高浜発電所保安規定審査資料	R0
提出年月日	2022年 2月28日

高浜発電所原子炉施設保安規定変更認可申請書
審査資料

高浜発電所 原子炉施設保安規定

組織改正他に伴う保安規定の改正について

(1) 組織改正の概要・目的 (1 / 3)

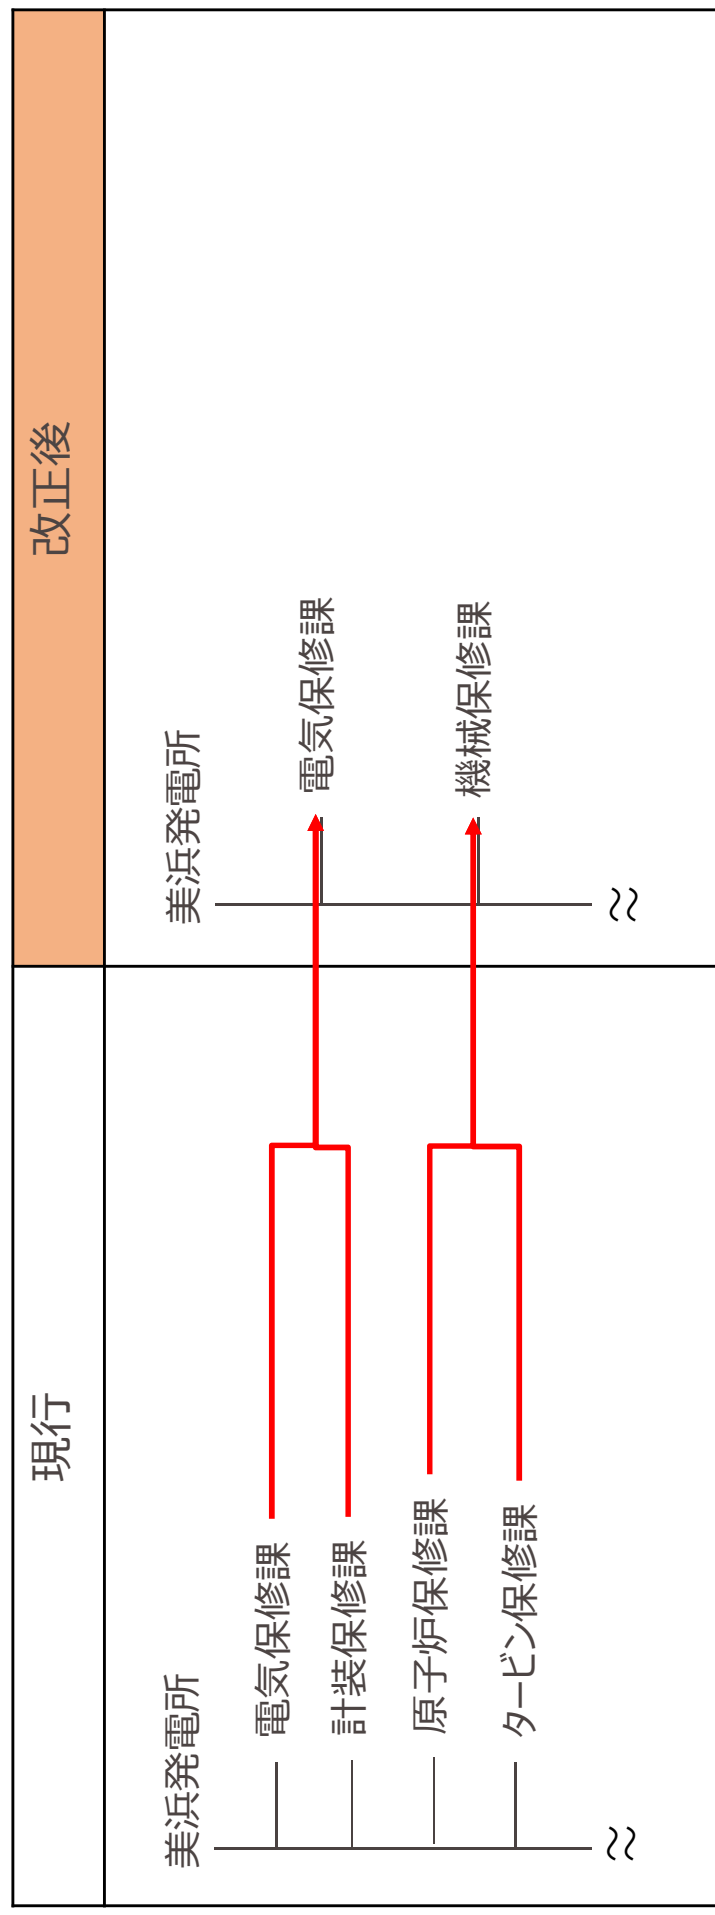
① 美浜発電所の保修課関係組織の統合

美浜発電所は1・2号が廃止措置体制となっており、その状態に合わせた最適な組織体制の構築のため、大飯発電所と同じく保修課を統合（※）する。

具体的には、「電気保修課」と「計装保修課」、「原子炉保修課」と「タービン保修課」を統合し、それぞれ「電気保修課」「機械保修課」とすることで、それぞれの要員のスキル向上や業務の幅を広げ、更なる安全性の向上を図る。

(1) 組織改正の概要・目的 (2 / 3)

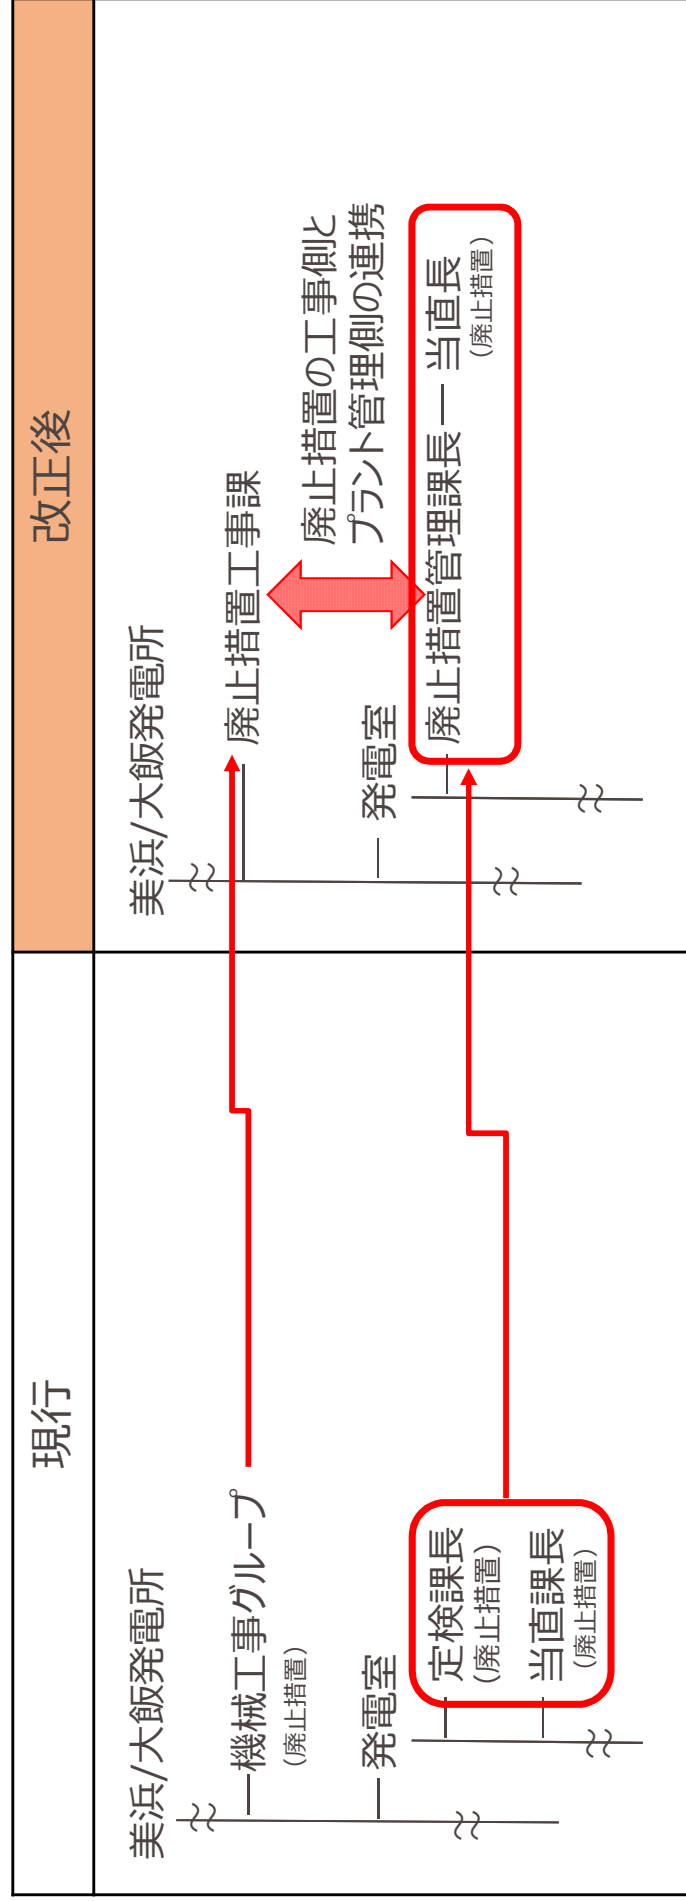
② 美浜および大飯発電所の廃止措置プラントにおける体制変更

美浜および大飯発電所において廃止措置工事が今後も継続していくことを踏まえ、廃止措置工事を新設することで、廃止措置に係る工事責任体制を明確化する。

また、発電室に廃止措置管理課長と当直長を新設することで、廃止措置に係る設備の維持管理体制を明確化する。

(1) 組織改正の概要・目的 (3 / 3)

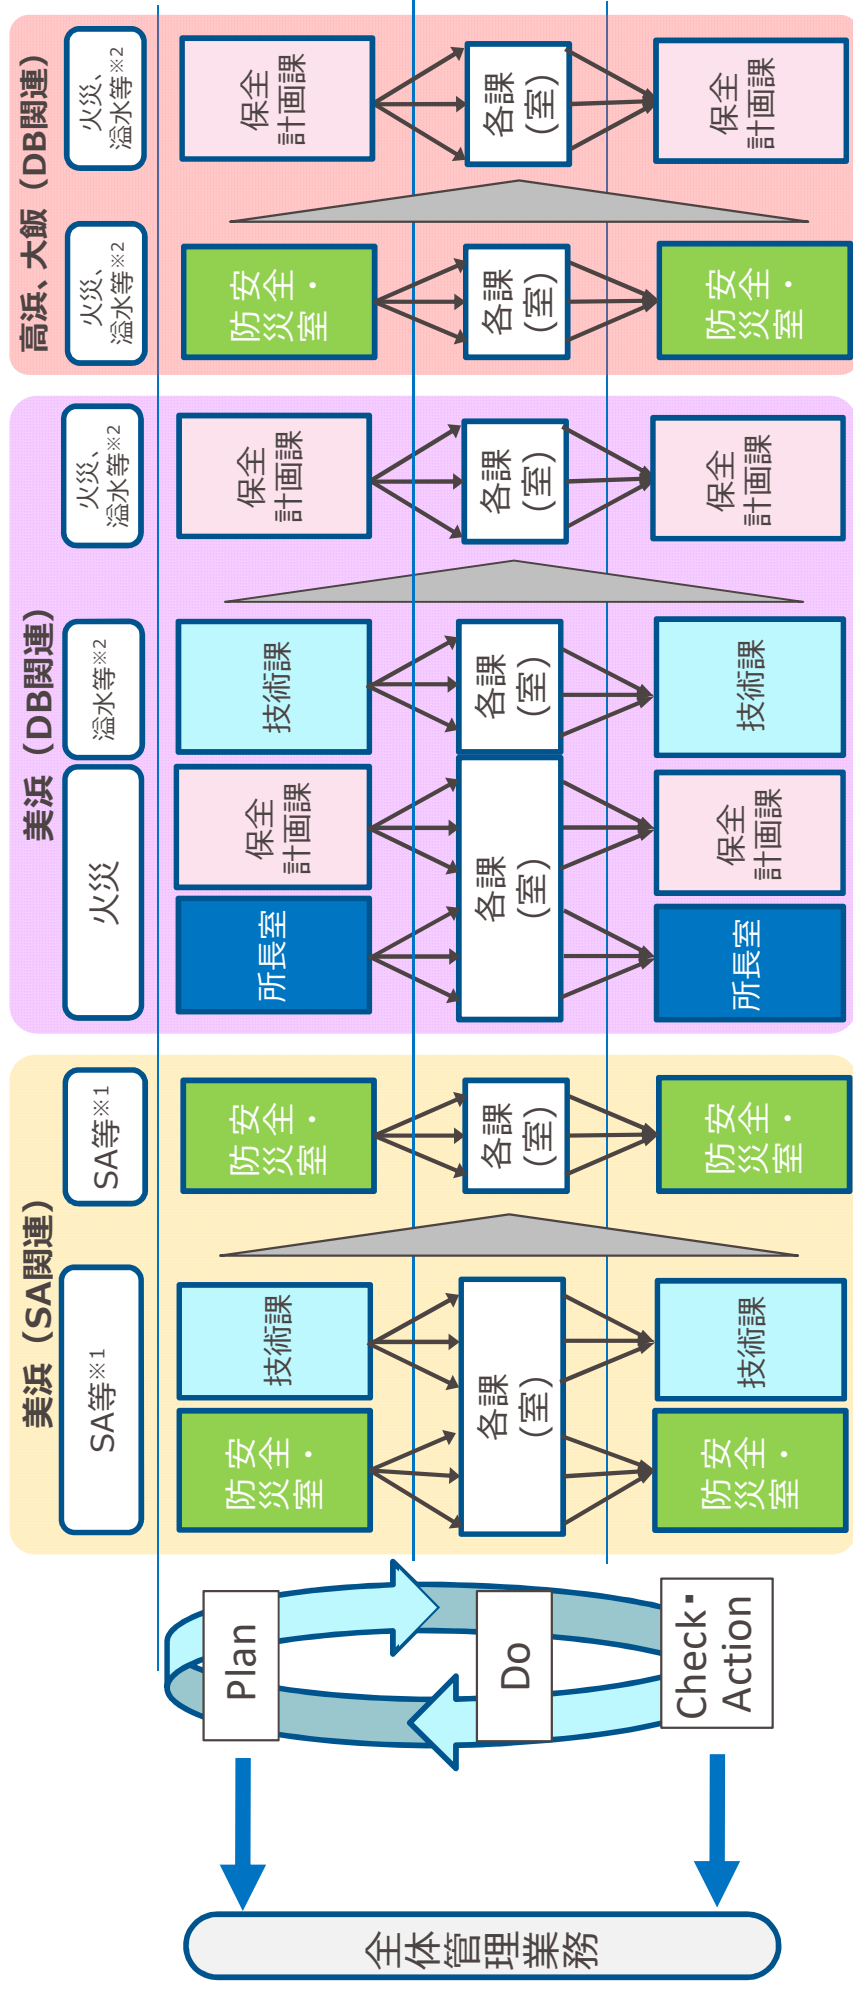
③ 美浜、高浜および大飯発電所の土木建築工事グループの廃止

土木建築関係の大型工事の増加に伴い設置した土木建築工事グループ（※）について、特定重大事故等対処施設工事の完了に伴い、廃止する。

原子炉施設保安規定図114 空気吸収線量率等の測定場所

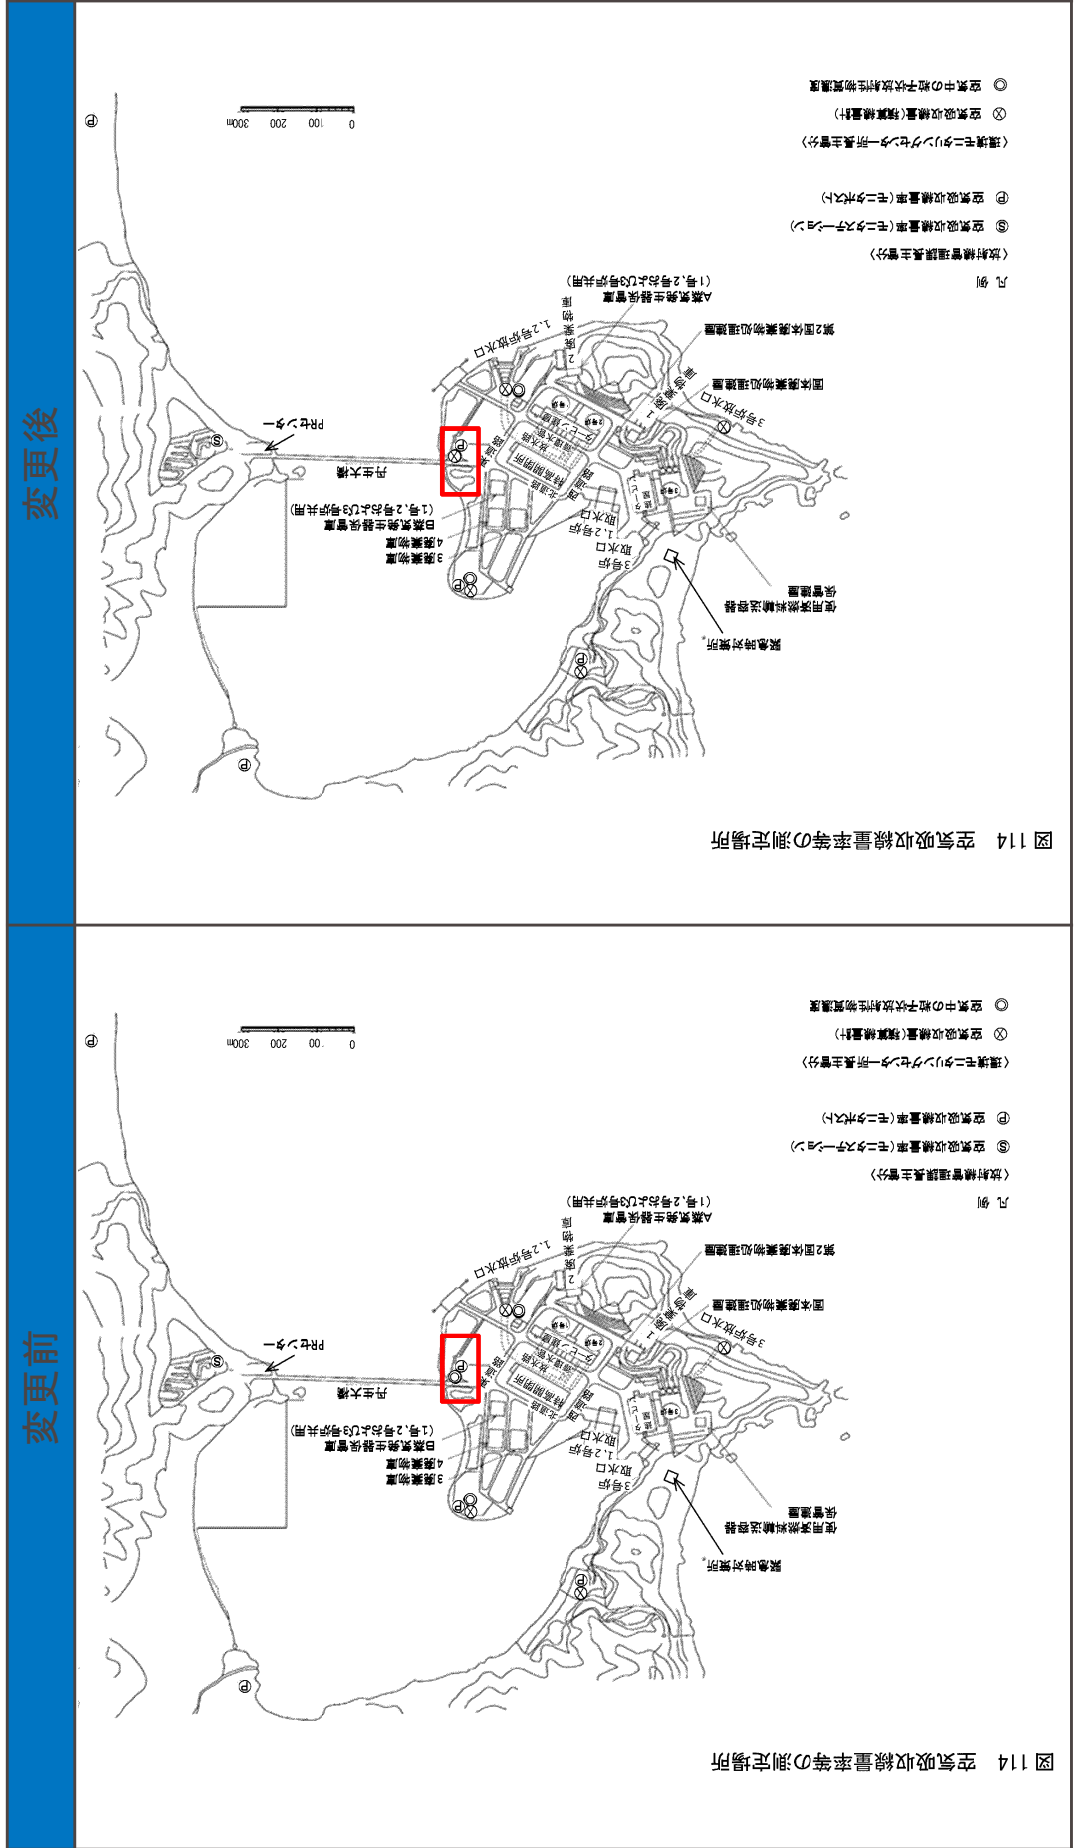
原子炉施設保安規定図114の空気吸収線量率等の測定場所図のうち、記号を適正化する。なお、本来測定すべき空気吸収線量の測定を実施していることから管理上の問題はない。

原子炉施設保安規定図181 空気吸収線量率等の測定場所

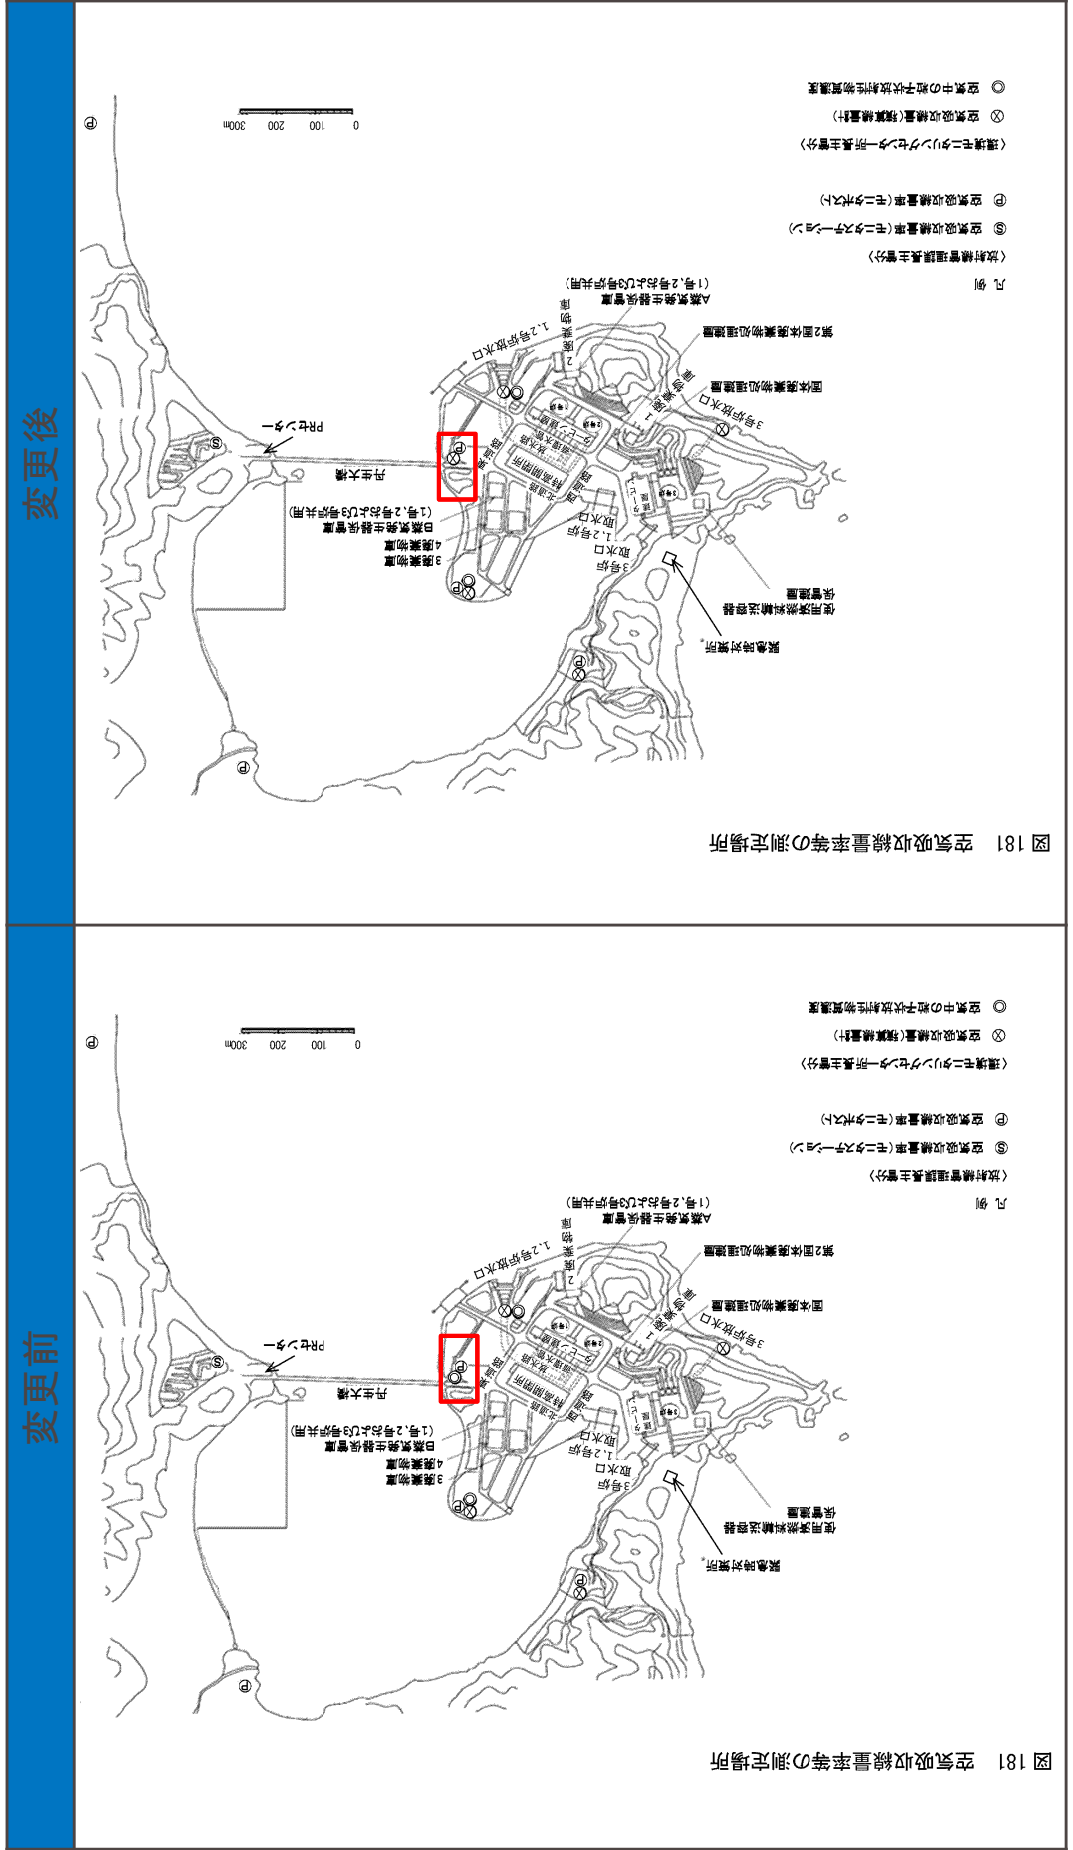
原子炉施設保安規定図181の空気吸収線量率等の測定場所図のうち、記号を適正化する。なお、本来測定すべき空気吸収線量の測定を実施していることから管理上の問題はない。
